No dia 13 de novembro de 2012 procedeu-se à abertura deste volume XLIV, do processo de nº 02001.002715/2008-88 referente

Licenciamento Ambiental do UHE Jirau, iniciado na folha 8776.

Ref.: AHE Jirau - Resposta ao Ofício nº 513/2010/CGFAP

O presente Parecer tem como objetivo avaliar o pedido de emissão de Licença de Operação para a UHE Jirau, tendo como base a análise do “Relatório Final de Implantação dos Programas Ambientais”, encaminhado pela Energia Sustentável do Brasil - ESBR, em 11 de maio de 2012, por meio do documento AJ/TS 915-2012, bem como o 5º Relatório Semestral da UHE Jirau, encaminhado por meio do Ofício AJ/TS 465/2012, de 08 de março de 2012 e demais informações constantes no Processo de Licenciamento Ambiental do empreendimento. Ainda foi realizada vistoria técnica à área de inserção do empreendimento no período de 20 a 24/08/2012.

Figura 01. Pontos de soltura dos espécimes resgatados durante a atividade de desmatamento.

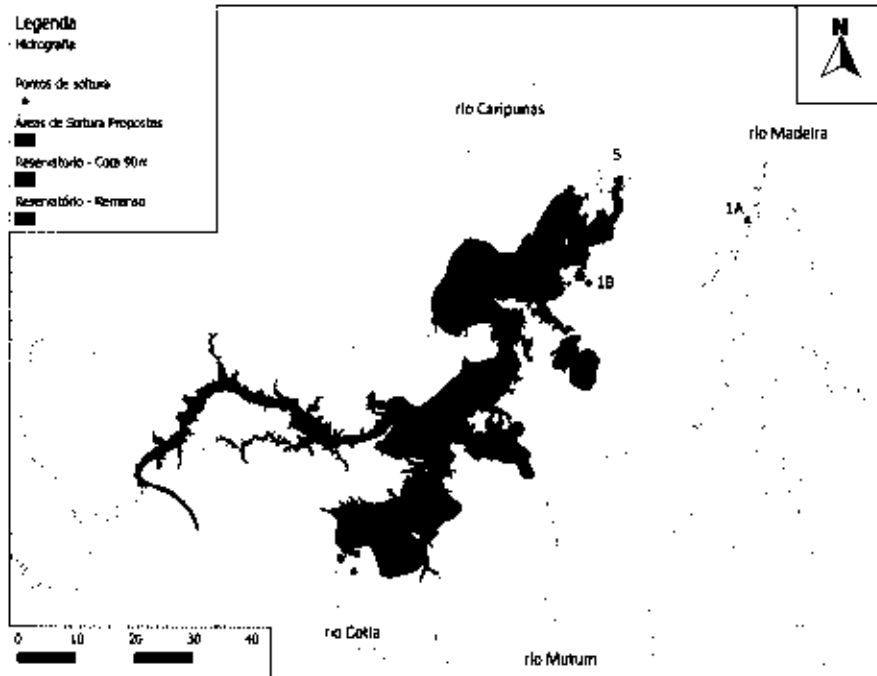
Nas áreas de soltura propostas, observou-se um adensamento de pontos na margem da "área 3", oposta ao rio Mutum. Na "área 4", 50 das 71 solturas se localizaram fora da área proposta, com proximidades ao rio Cotia, como observado na figura abaixo (Fig. 01).

O empreendedor afirma que atende as metas do programa, como as ações de soltura ou relocação de fauna, evitando o adensamento pontual, para não exacerbar a competição espacial e alimentar. Entretanto, não ficaram claro quais os critérios utilizados para a seleção das áreas e pontos de soltura.
